# STUDIO PRELIMINARE AMBIENTALE - INTEGRAZIONI -

PROGETTO: RISTRUTTURAZIONE E CAMBIO DI DESTINAZIONE D'USO  
EDIFICIO A TORRI DI QUARTESOLO (VI)

08.10.2019

A seguito esame preliminare da parte della Commissione V.I.A. in data 5 settembre 2019 e della nota ARPAV, sono state richieste, alla ditta proponente, alcune integrazioni documentali.

### Richiesta 1.1 - Tav.1 "Carta dei Vincoli e della pianificazione territoriale":

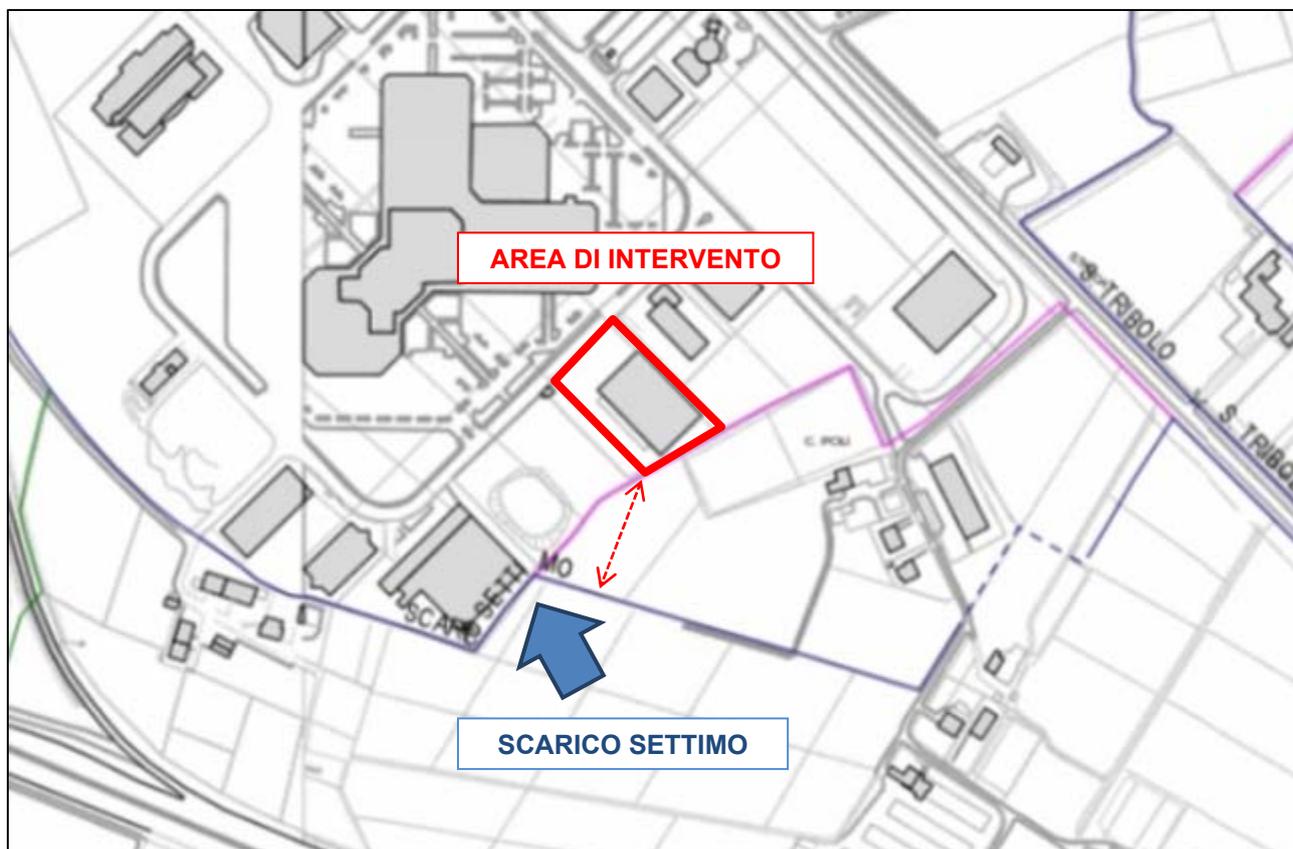
*Nella tavola in questione, a confine del capannone, è indicata la presenza di un "Idrografia" (trattasi del cosiddetto Scarico Settimo); occorre che sia approfondito il rapporto tra l'intervento proposto con la presenza di detto corso d'acqua (anche, eventualmente, in relazione al rispetto delle normative relative alla fascia di rispetto idraulico di corsi d'acqua demaniali.)*

Il cosiddetto Scarico Settimo è un canale consorziale che lambisce il confine meridionale del territorio di Torri di Quartesolo. Più precisamente, secondo la cartografia disponibile nel sito web del Consorzio di Bonifica Brenta, il tracciato di tale idrografia piega verso sud, mantenendosi ad una distanza di circa 100 m dal confine dell'area d'intervento, come evidenziato nella figura seguente.

Per quanto riguarda la fascia di rispetto idraulico dello scarico in esame, pertanto, risulterebbero quindi ampiamente rispettate le distanze minime previste dall'art. 96 del R.D. 25 luglio 1906 n. 523 (10 m) e dall'art. 41 della L.R. 11/2004 (30 m), richiamate anche nel PAT e PI vigenti del Comune di Torri di Quartesolo.

##### **PRESCRIZIONI PER LE AREE APPARTENENTE AL PUNTO 2**

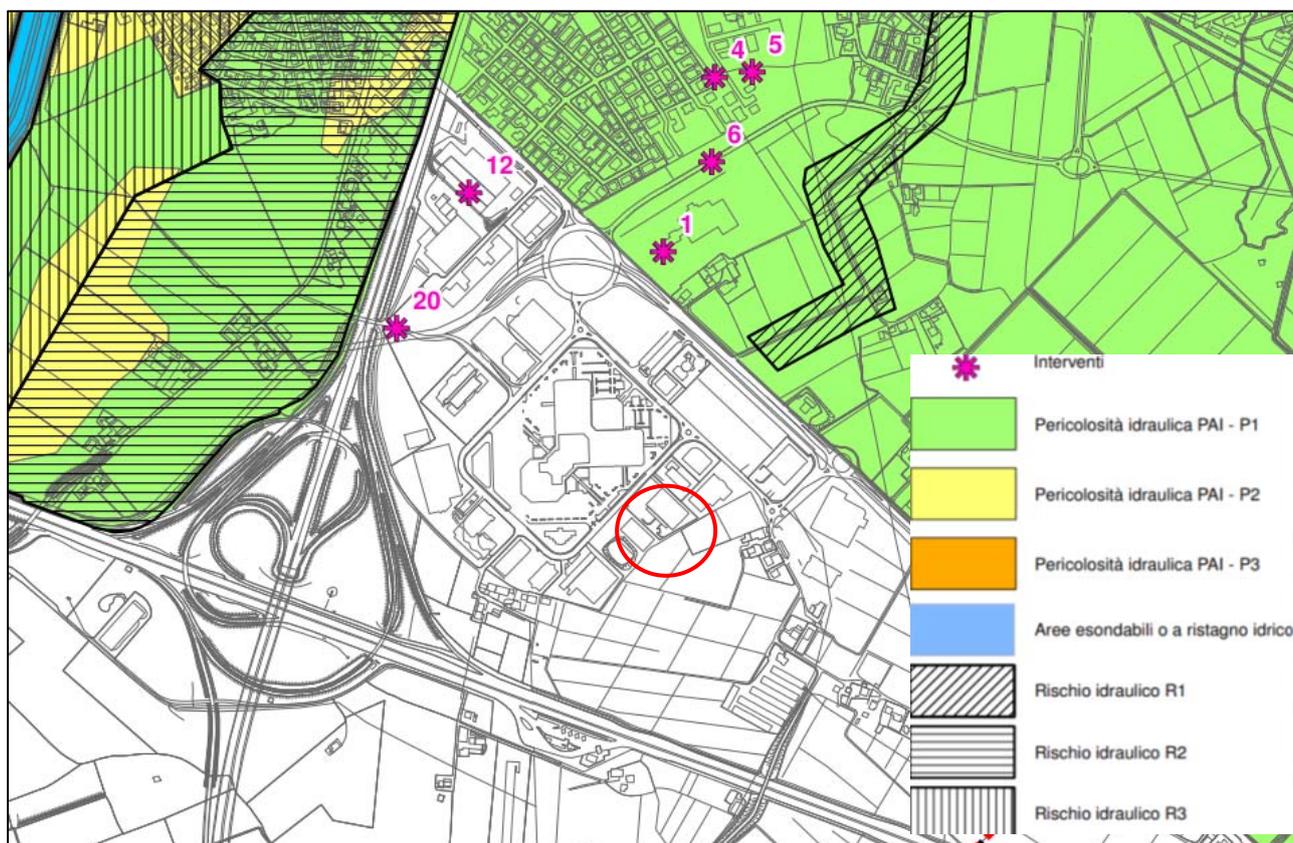
*Non è stato indicato il fatto che parte dell'area interessata è individuata come area idonea a condizione per dissesto idrogeologico; occorre che vengano indicate le ragioni che hanno portato ad individuare l'area come "idonea a condizione" (P1 del PAI, P2 del PAI, P3 del PAI, ZA (zona di attenzione) del PAI) rapportandole con gli interventi previsti.*

*Nello S.P.A. presentato si indica che " ... una porzione dell'ambito di intervento sia interessata dalle fasce di profondità di 100 m da corsi d'acqua ... " ma non si rapporta detta particolarità con l'intervento proposto.*

L'area d'intervento è individuata nella Carta della fragilità del PAT come "idonea a condizione" per la presenza dello scolo citato al punto precedente. In realtà lo Scarico Settimo si distanzia dall'area d'intervento di circa 100 m. La stessa fascia di rispetto da corsi d'acqua risulterebbe, da cartografia, assegnata allo scolo (invece che allo Scarico Settimo).

L'area di intervento risulta del tutto esterna a tali aree, come si evince dalla tavola 2 – compatibilità idraulica del Terzo Piano degli Interventi, di cui si riporta di seguito uno stralcio.
